## RETIFICATIVO 02 CONCORRÊNCIA 023/25- GIN

O Serviço Social do Comércio – SESC, através da Comissão de Licitação, torna público para efeitos legais o seguinte comunicado, referente ao processo licitatório do Edital cujo objeto é a **Construção da Escola do Sesc Brusque** em Brusque/SC.

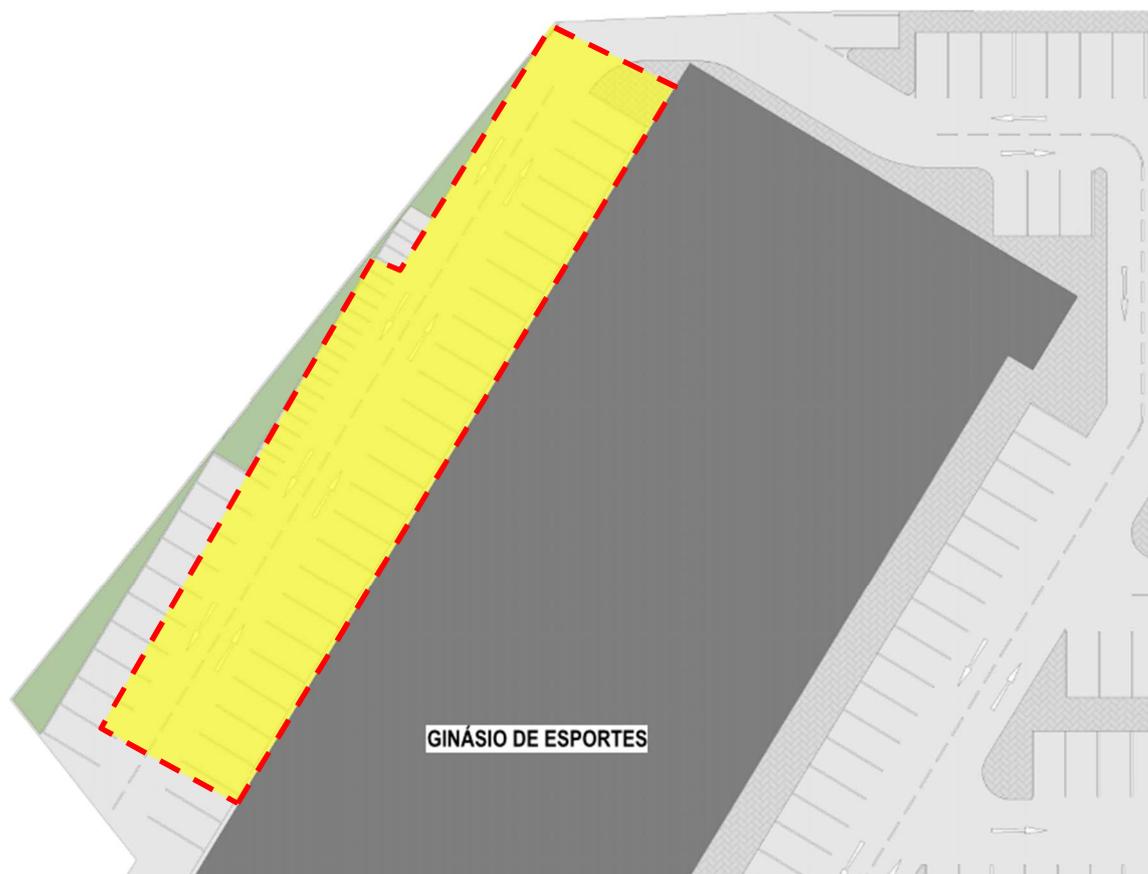
**PERGUNTA 07 - "6. Demolição de edificação**

*Não foi identificado na visita técnica a demolição que esta considerada no item 2.1.8 da planilha.*

*Solicito esclarecimento e contemplação do bota fora desta demolição na planilha orçamentária.*

**Resp.:** A edificação a ser demolida é a existente na lateral do ginásio, onde será utilizado para ampliação do estacionamento, conforme indicado abaixo.

A composição deste item inclui a demolição, limpeza da área, transporte e bota fora de todo material a ser removido para implantação do estacionamento, não havendo necessidade de retificação da planilha fornecida. A licitante deverá considerar em seu custo todas estas etapas para atender o previsto neste item.
